Enquête publique Elicio-les-Ormeaux

L'atteinte au patrimoine

Ce dossier aborde, dans le cadre de l'enquête publique pour le parc éolien Elicio-les-Ormeaux sur Sceaux-du-Gâtinais, la question de l'atteinte au patrimoine local que ce nouveau parc va provoquer, et particulièrement sur le site gallo-romain et son prochain Musée Aquae Segetae.

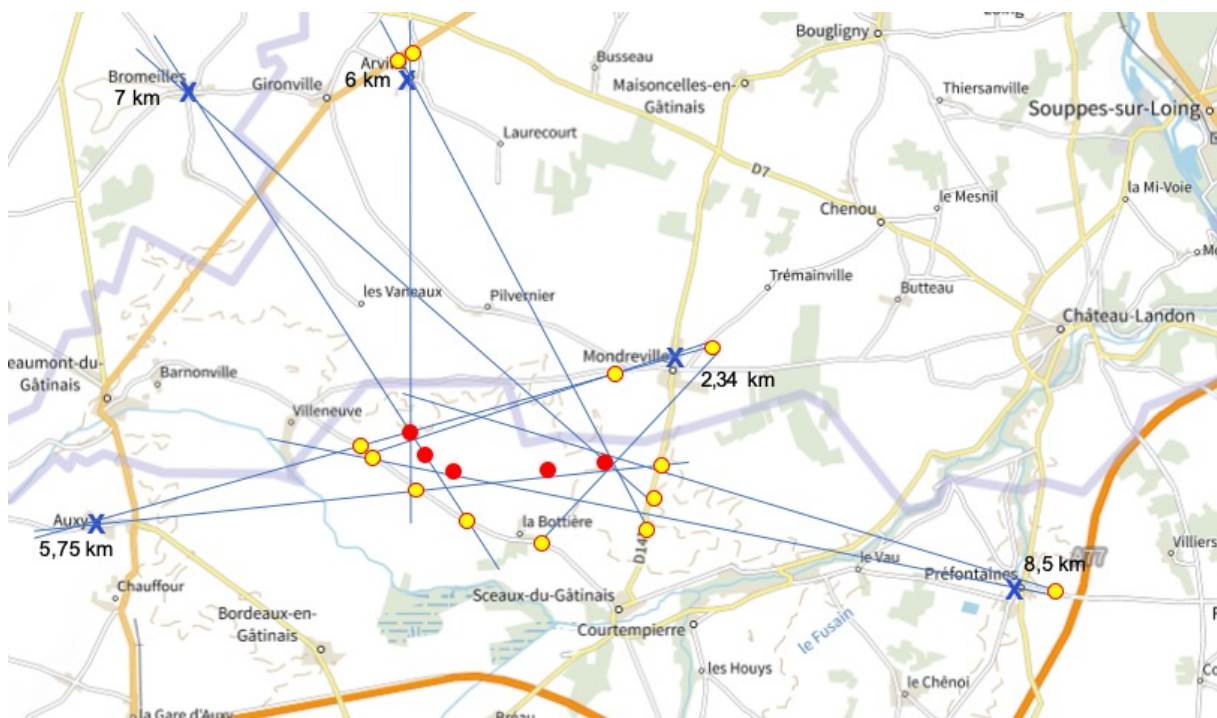
Pour identifier l'impact du projet Elicio-les-Ormeaux sur les églises classées du territoire, nous avons repris sur un plan l'espace occupé par quelques-uns de ces monuments sur Mondreville, Arville, Bromeilles, Auxy et Préfontaines. Notons que deux d'entre eux, sur Bromeilles et Auxy, figurent en haut des collines dénommées les Monts du Gâtinais que le Schéma Régional Éolien (SRE) avait recommandé de protéger.

Les croix en bleu marquent les villages et les églises,
 les points en rouge figurent le parc Elicio,
 les traits en bleu depuis chaque village sont les bords de l'angle de vue,
 les points jaunes sont les points où les lignes coupent des axes routiers.

Il apparaît de façon évidente que la départementale D841, particulièrement entre La Bottière et Villeneuve mais aussi entre La Bottière et le bourg de Sceaux, est la voie à partir de laquelle les éoliennes interceptent le plus concrètement les églises d'Arville, de Bromeilles et de Mondreville.

La D141 entre Sceaux-Bourg et Mondreville permet de capter les éoliennes devant Auxy, Arville et Bromeilles.

La sortie Ouest de Mondreville sur la D43 permet de capter les éoliennes devant Auxy.

Si les 3 voies citées ci-dessus occupent un espace relativement plat permettant de voir au loin les églises, il est plus difficile sur une carte d'identifier si, en se plaçant avant l'église, celle-ci peut être en covisibilité avec les éoliennes.

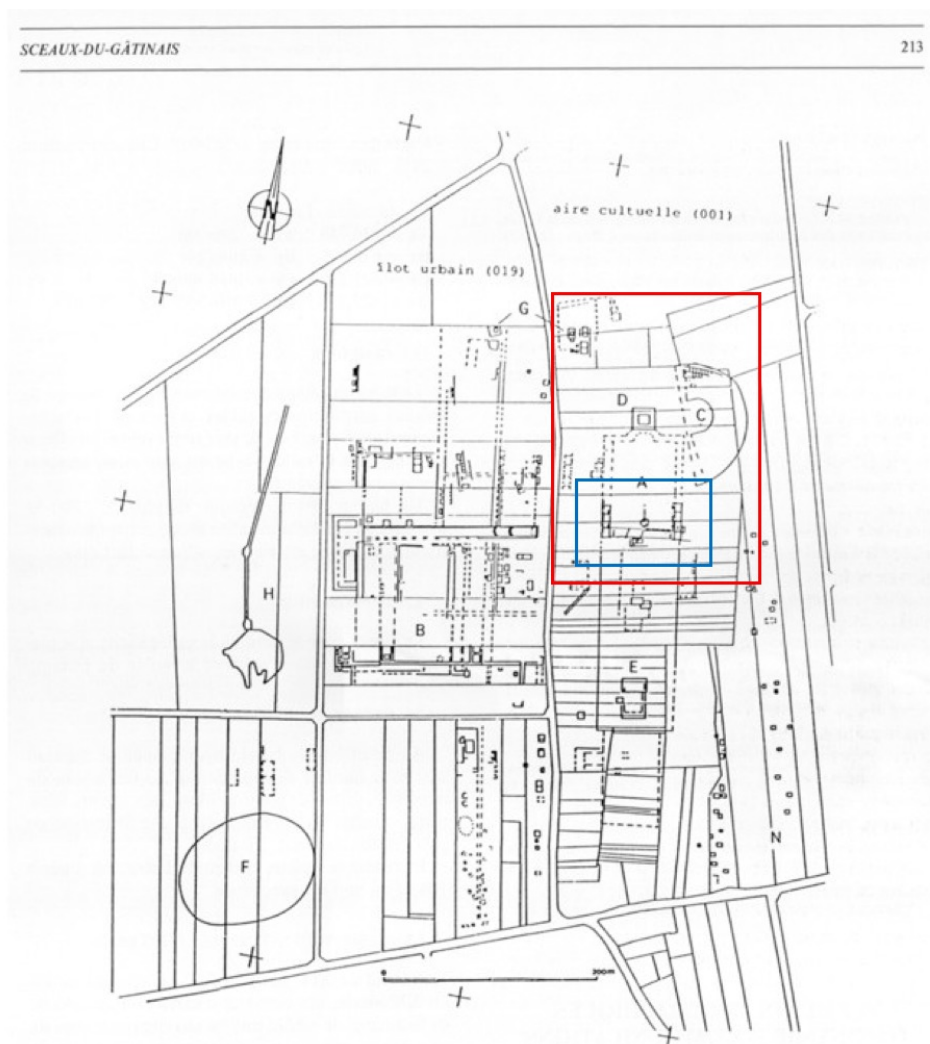
L'ensemble est présenté sur le plan ci-après que nous avons emprunté à l'article de Jocelyne Vilpoux :

- Nous avons marqué le site visible actuellement avec le cadre bleu ;
- La partie encadrée en rouge situe le futur site, lequel accueillera le Musée dans le coin en haut à gauche ;
- L'ensemble représente les éléments identifiés de la ville gallo-romaine par photographie aérienne ;
- A cela, il faudrait ajouter les nombreuses *villae* qui entouraient la ville afin de pourvoir à son approvisionnement.

Il est clair que la dimension du site dépasse largement le cadre des vestiges aujourd'hui apparents.

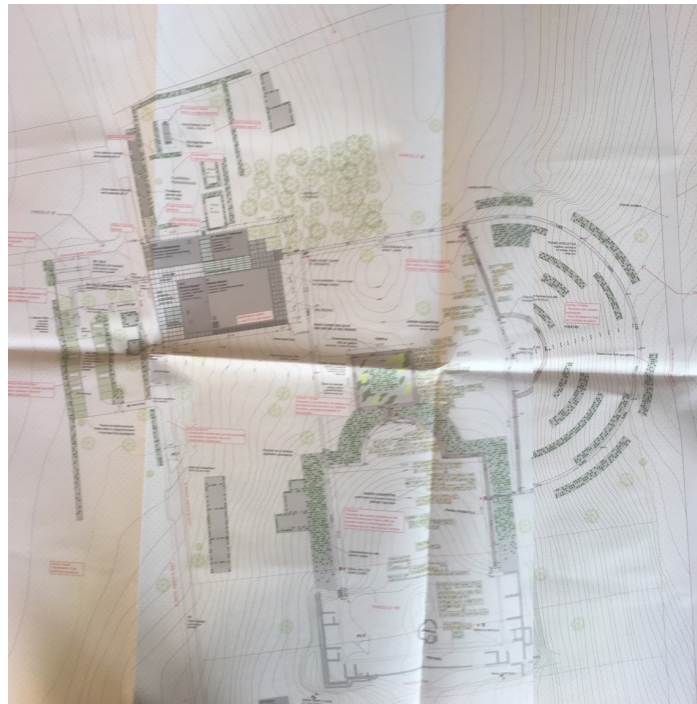
Le plan ci-dessous montre la configuration spatiale du site.

Simplement, il faut reconnaître que la portée de cet ouvrage, qui devrait devenir un point d'ancrage touristique majeur du Gâtinais, n'a pas été prise en compte par le promoteur.

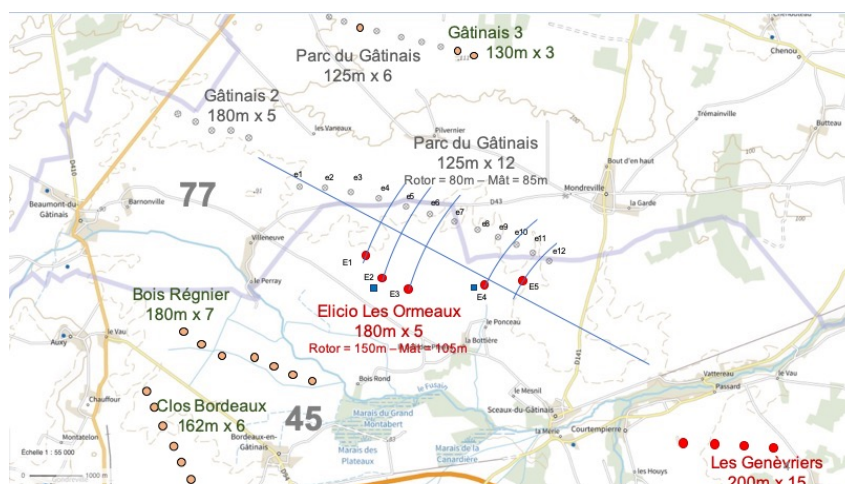
Nous avons considéré qu'en dehors du point de vue proposé par le photographe d'Elicio (indiqué 0 et figuré en rouge sur le plan ci-dessous), deux autres seraient intéressants à envisager : à l'entrée du Musée (1 en bleu) et sur la promenade en haut du théâtre (2 en bleu). Les altitudes respectives sont indiquées en blanc.

Position	0	1	2
Longitude	02°37'18,0	02°37'17,0	02°37'25,4
Latitude	48°06'54,6	48°06'59,7	48°06'59,3
Altimétrie	85,3 m	87,7 m	90,7 m

Pour chaque point de vue, les flèches visent l'axe central du projet.

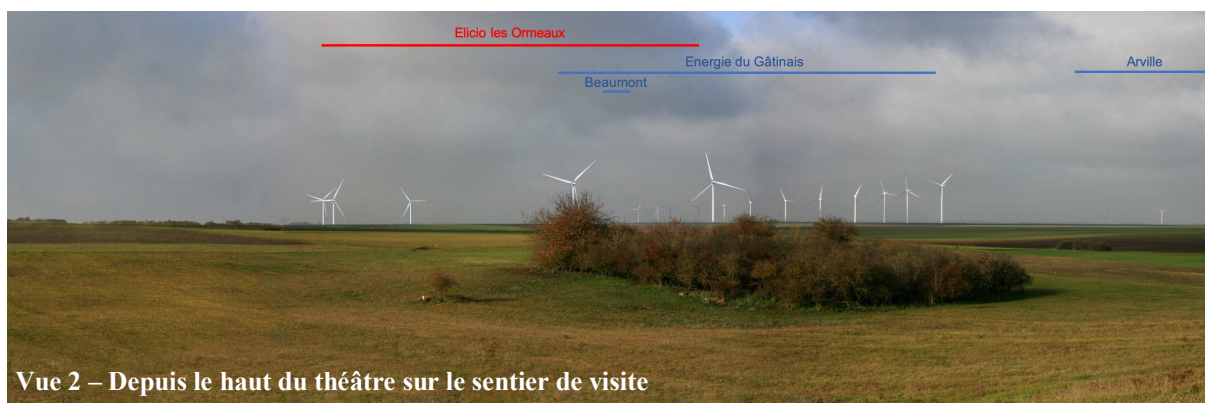
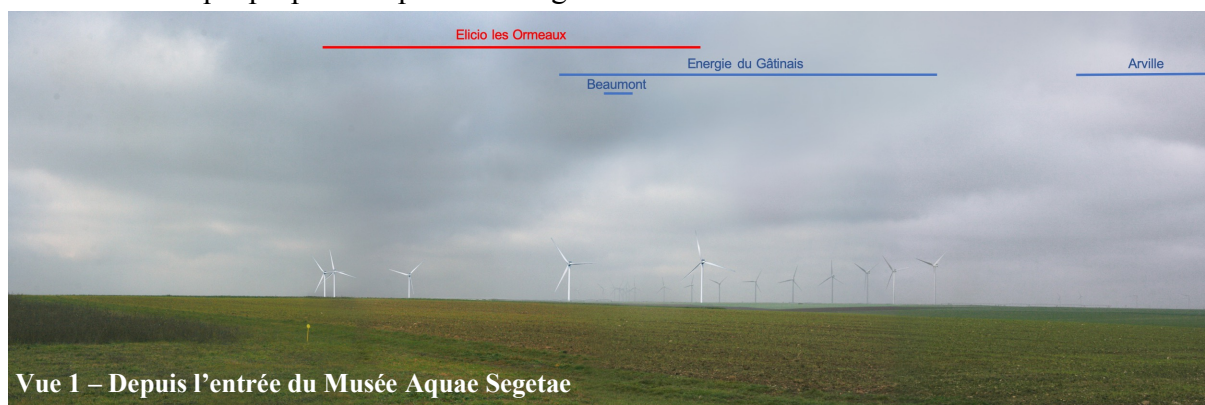
Pour les positions 1 et 2 (en bleu), un report sur le plan ci-dessous a permis d'évaluer la position des éoliennes du projet par rapport à l'axe central de la vue et leur éloignement par rapport aux éoliennes d'Énergie du Gâtinais. Le reste est affaire de calcul pour proportionner les gabarits.

Voici alors ce que propose un photomontage rudimentaire !

Il est visible que le motif éolien est maintenant dominé par le parc Elicio-les-Ormeaux :

- Celui-ci occupe à lui seul une largeur identique à celle d'Énergie du Gâtinais ;
- Il domine l'autre parc par sa hauteur 40% plus imposante que son voisin ;
- L'espace occupé par les deux parcs fait environ 50% de plus que l'espace occupé précédemment ;
- Elicio-les-Ormeaux, avec sa configuration désordonnée, la taille de ses éoliennes et sa position devant les autres prend le pas sur son voisin dont la régularité et l'implantation font qu'il s'efface progressivement vers l'horizon.

Nous sommes loin d'un « impact qui resterait identique » !
